ASOLO POLIMERI srl

INTEGRAZIONI ALLA VERIFICA DI ASSOGGETTABILITA' A VIA

- ALLEGATO 4 -

Il presente allegato è prodotto come risposta alla RICHIESTA DI INTEGRAZIONI di cui al Prot. N°2019/0027402 della Provincia di Treviso e in particolare contiene le integrazioni richieste ai seguenti punti:

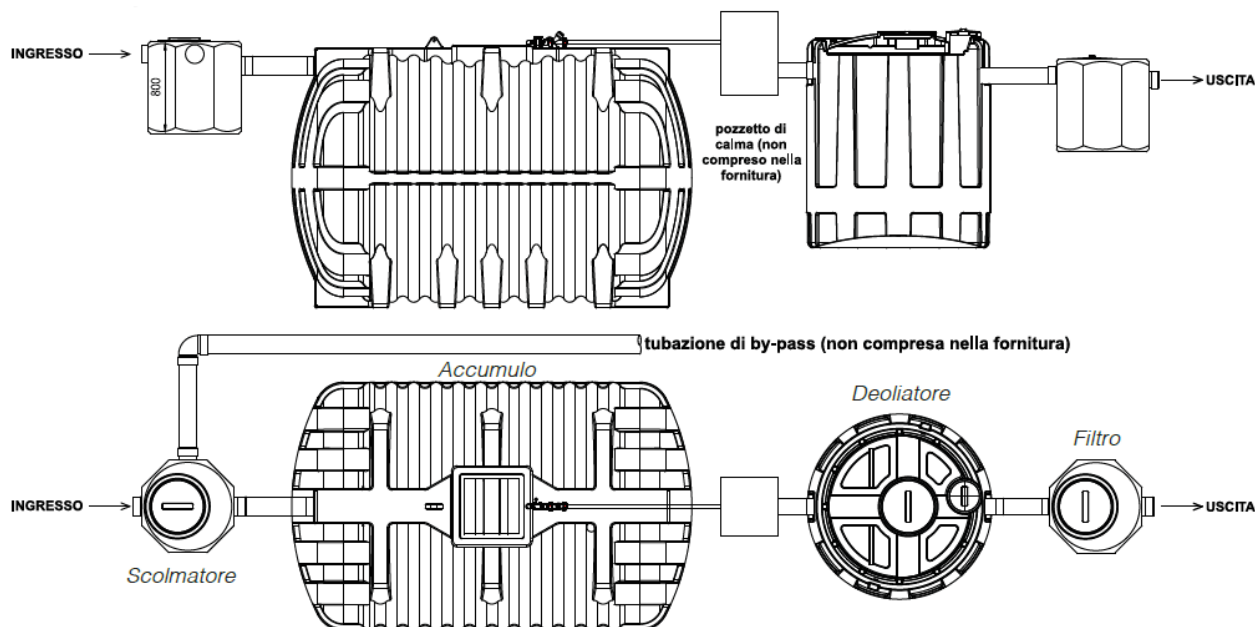
- g) si dichiara la presenza di un disoleatore al servizio del piazzale di manovra (piazzale est) per il quale verrà richiesta l'autorizzazione allo scarico. Chiarire perchè solo per tali acque è prevista l'operazione di trattamento mentre non è previsto alcun trattamento per le acque afferenti al piazzale sud e ovest che recapitano direttamente in acque superficiali.”

D. INDICARE I DATI PROGETTUALI UTILIZZATI PER IL DIMENSIONAMENTO DELL'IMPIANTO DI TRATTAMENTO DELLE ACQUE DI DILAVAMENTO PIAZZALI

L'impianto è stato dimensionato per poter trattare i primi 5 mm di pioggia derivanti dal piazzale adibito a deposito avente superficie di circa 2.800 mq (tutto il piazzale lato Sud, misura per eccesso poiché parte della superficie è destinata a parcheggio). In particolare il volume di accumulo all'impianto risulta essere pari a 15 metri cubi ovvero i primi 5,35 mm di pioggia. Raccolti i primi 15 mc il pozzetto scolmatore, per differenza di livello, effettuerà la deviazione della seconda pioggia direttamente allo scarico finale, bypassando l'impianto di trattamento delle acque di dilavamento.

Successivamente le acque in ingresso all'impianto di trattamento saranno pompate nel separatore gravimetrico (deoleatore) così da separare per gravità la parte galleggiante (surnatante) e la frazione pesante (sedimentato). Tale deoleatore funzionerà sempre "pieno" e presenta un volume di 4.000 litri. In uscita è presente un ulteriore filtro.
